敦賀発電所2号炉に関する 審査結果の概要

2024年11月

原子力規制庁
地域原子力規制総括調整官(福井担当)
西村 正美

3. K断層の連続性(4/8:連続性評価結果の内容③)

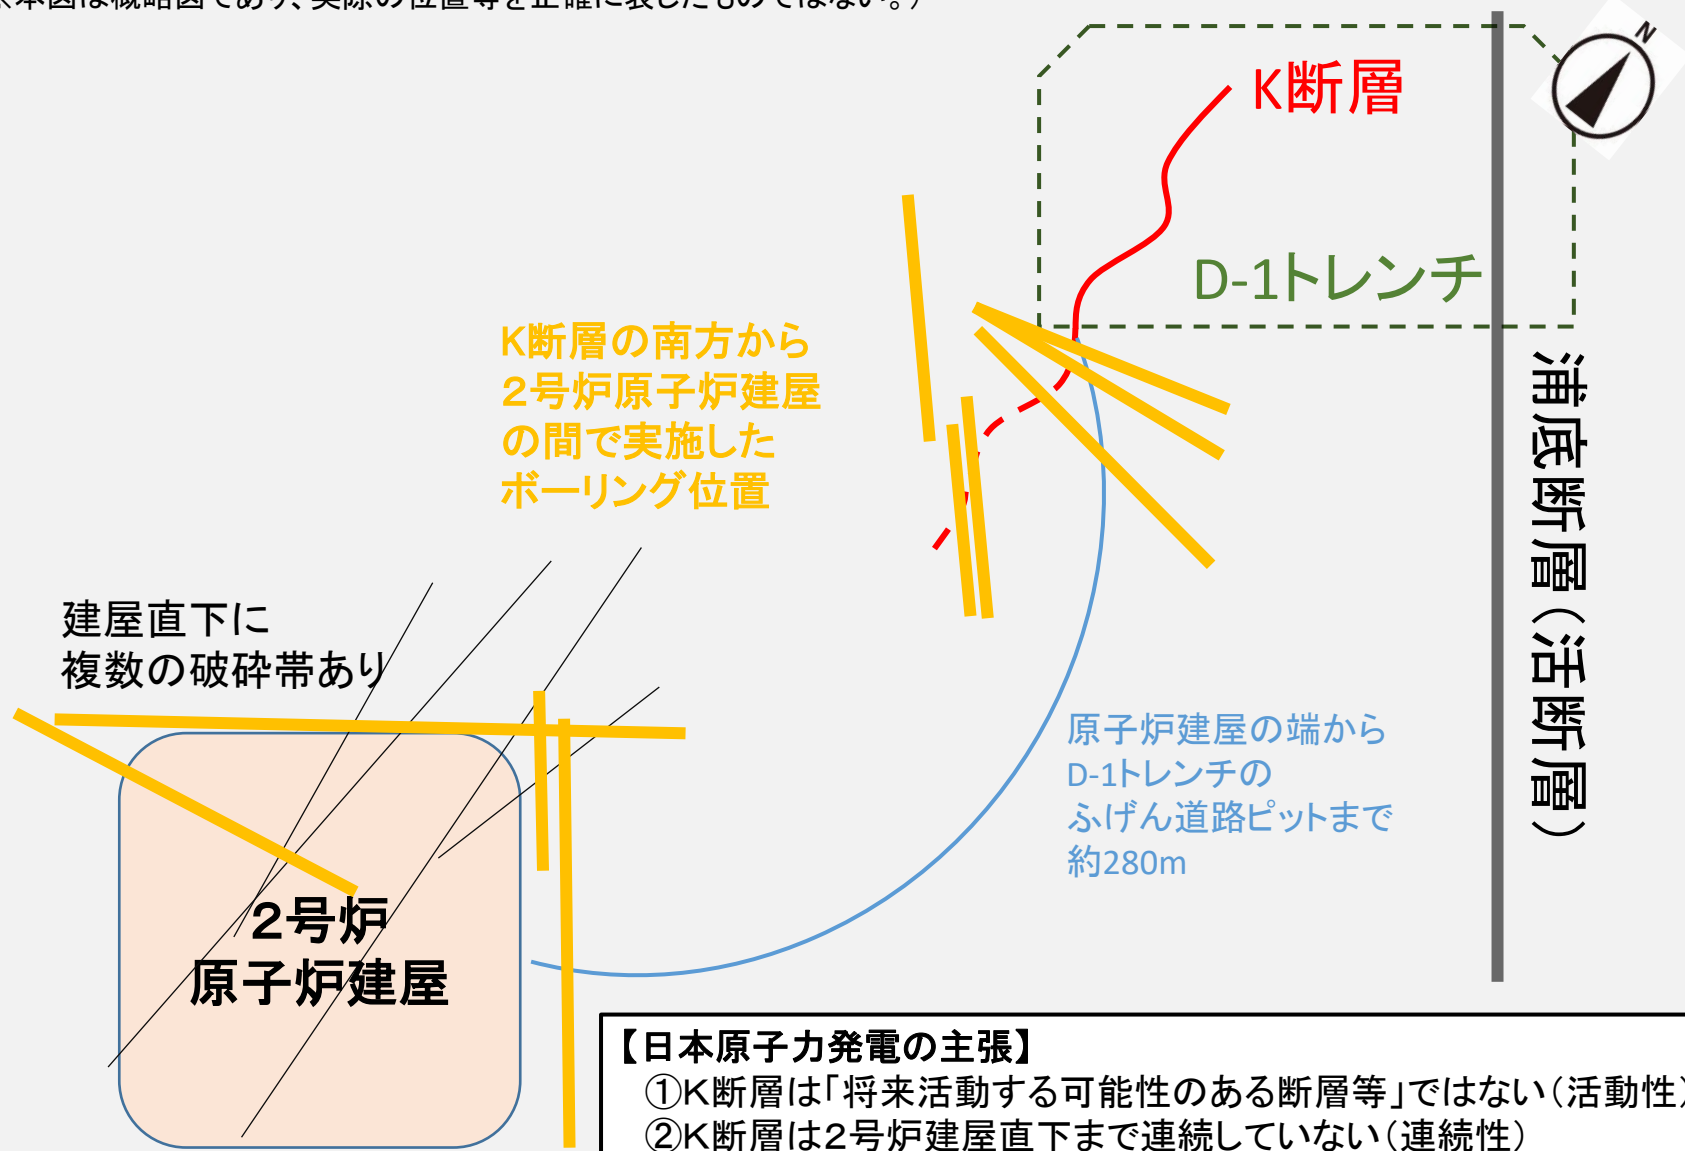
- 「走向・傾斜の類似性」については、基盤岩中で観察される局所的に異なる**K断層の走向・傾斜が十分に考慮されていない。**
- 判断根拠の±20度は、2号炉原子炉建屋基盤面におけるD-1破砕帯等及び1号炉原子炉建屋南方斜面で確認されたD-5,D-6破砕帯の走向・傾斜のデータに基づく基準。
 - K断層の走向・傾斜(D-1トレンチ内の基盤岩中)は、走向はN33W~N12E(45度の差)、傾斜は52W~89W(37度の差)であり、その振れ幅は大きい。

- 「断層ガウジ・断層角礫の有無」については、破碎部の薄片を確認したところ、断層ガウジとカタクレーサイトの両方の特徴がみられるものがあり、断層ガウジとカタクレーサイトの識別基準が明確でなく、また、その結果として肉眼観察と薄片観察では異なる評価結果となっている場合があることを踏まえると、**断層岩区分の評価結果の不確かさが大きい。**(P15)
- 「走向・傾斜の類似性」については、基盤岩中で観察される局所的に異なる**K断層の走向・傾斜が十分に考慮されていない。**(P16)
- 「変位センスの類似性」については、K断層が西側隆起の中～高角度の断層であることに着目すると、東傾斜の正断層も考慮する必要があると考えられ、**変位センスの評価は安全側に行われているとはいえない。**(P17)
